泊発電所3号炉 安全避難通路について (審査会合における指摘事項回答)

2022年12月21日

北海道電力株式会社

1. 審査会合指摘事項に対する回答

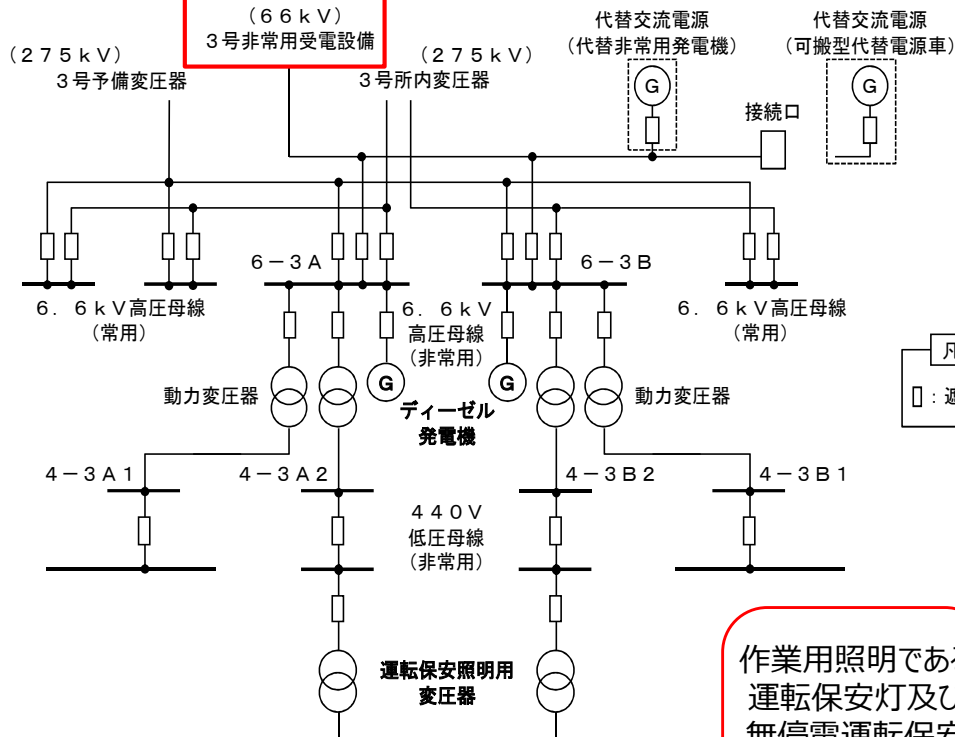
作業用照明として設置する方針である運転保安灯及び無停電運転保安灯に係る作業用照明電源系統図では、当該照明に係る部分の記載はなく、作業用照明電源系統図との整合が確認できない。当該資料については記載の整合、一貫性等をもった資料を作成すること。

作業用照明の設計方針として以下の通り定め、審査資料に記載した。

- 運転保安灯及び無停電運転保安灯は、外部電源喪失時にも必要な照明が確保できるよう、ディーゼル発電機から電力を供給する設計とする。
- 無停電運転保安灯は全交流電源喪失時から重大事故等に対処するために必要な電力の供給が常設代替電源設備から開始される設計とする。（常設代替電源設備から開始されるまでは、内蔵蓄電池から電源を供給できる設計とする。）

この設計方針に関する説明として、必要な電源が供給されていることを示すために作業用照明電源系統図を作成していたが、当該系統図に運転保安灯および無停電運転保安灯を記載しておらず、設計方針の通りの電力供給が可能であることが確認できる資料となっていなかった。

作業用照明電源系統図 (3号炉) (1/2)

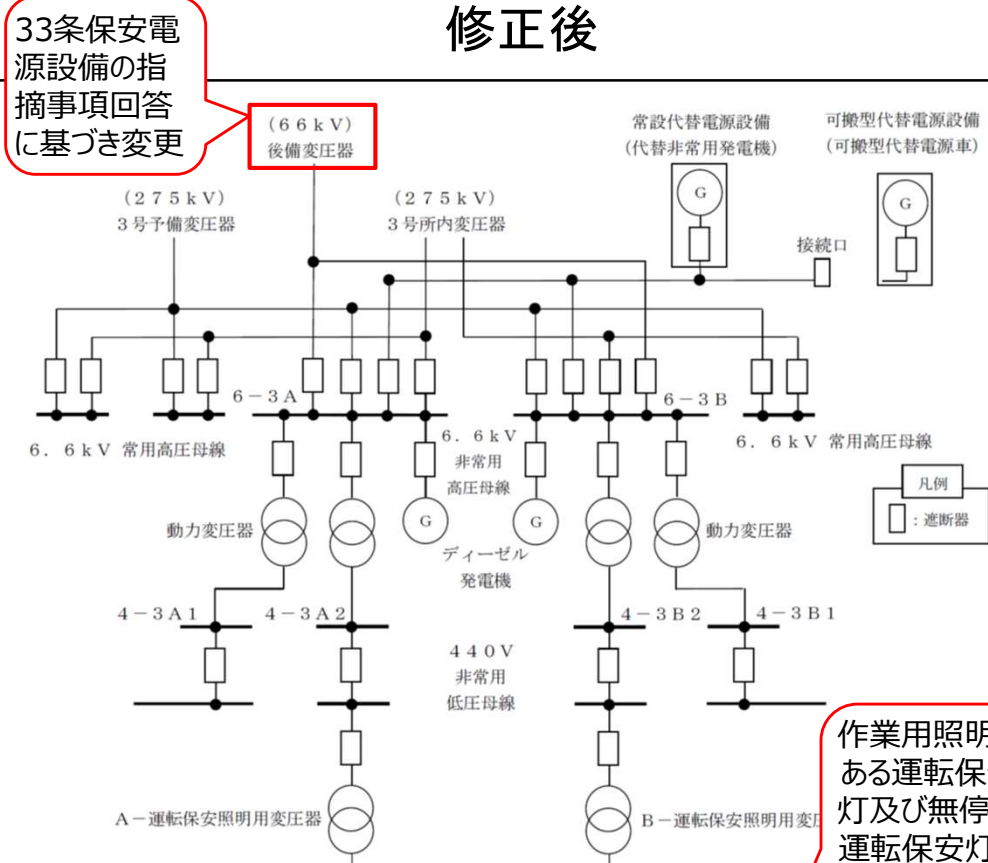
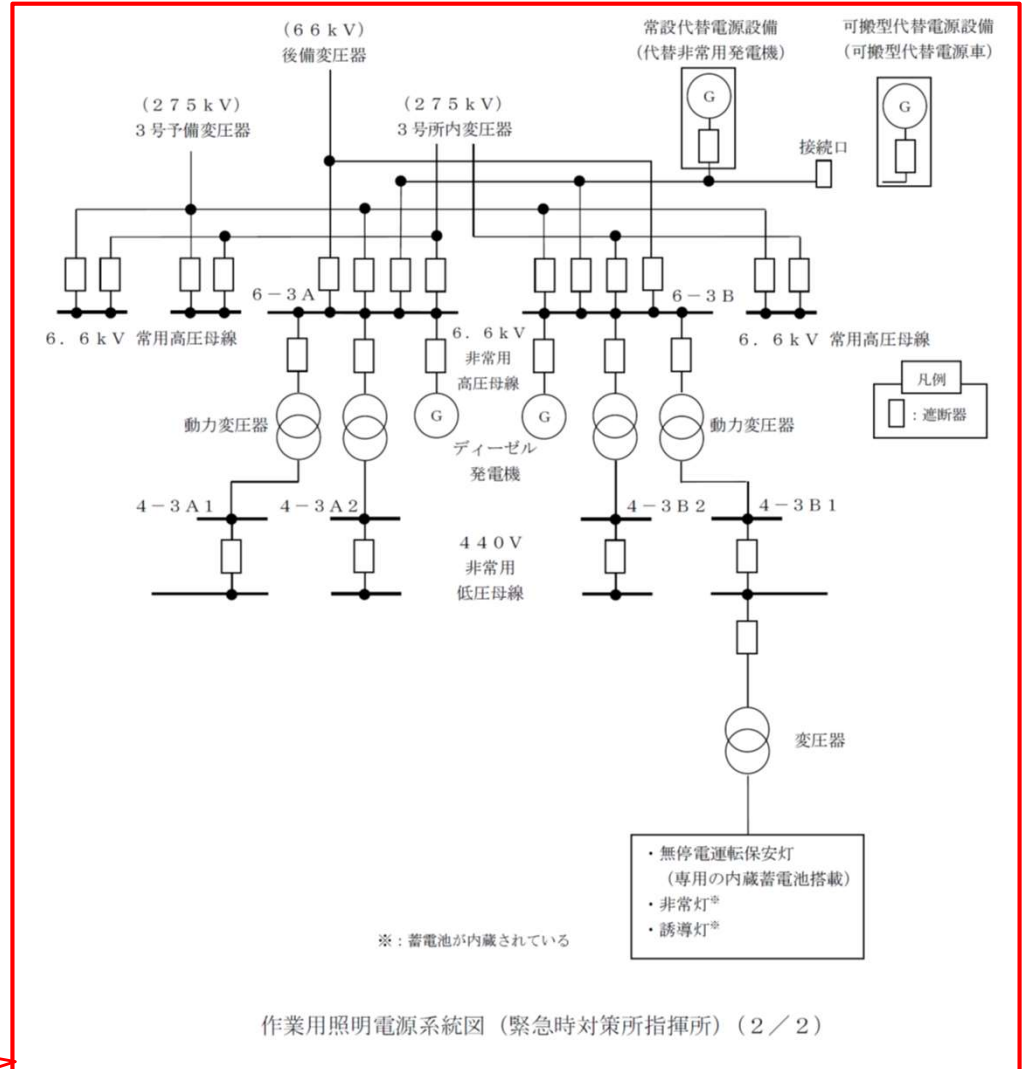
作業用照明である
運転保安灯及び
無停電運転保安
灯の記載が無く、
設計方針の内容
が確認できない

作業用照明電源系統図の
名称が記載されていない

このため、作業用照明の設計方針の記載内容と、作業用照明電源系統図が一貫性をもって確認出来るよう、作業用照明電源系統図に関して作業用照明までの受電状況が分かるよう記載を修正した。

- 作業用照明電源系統図の名称の記載が無かったので系統図下部に記載した。
- 33条保安電源設備の指摘事項回答に基づき、「(66kV) 3号非常用受電設備」を「(66kV) 後備変圧器」に変更した。
- 緊急時対策所指揮所内の照明設備へ電力供給が可能であることが確認できる図面を追加した。

作業用照明で
ある運転保安
灯及び無停電
運転保安灯ま
での系統図に
修正

作業用照明電源系統図
の名称を記載

33条保安電
源設備の指
摘事項回答
に基づき変更
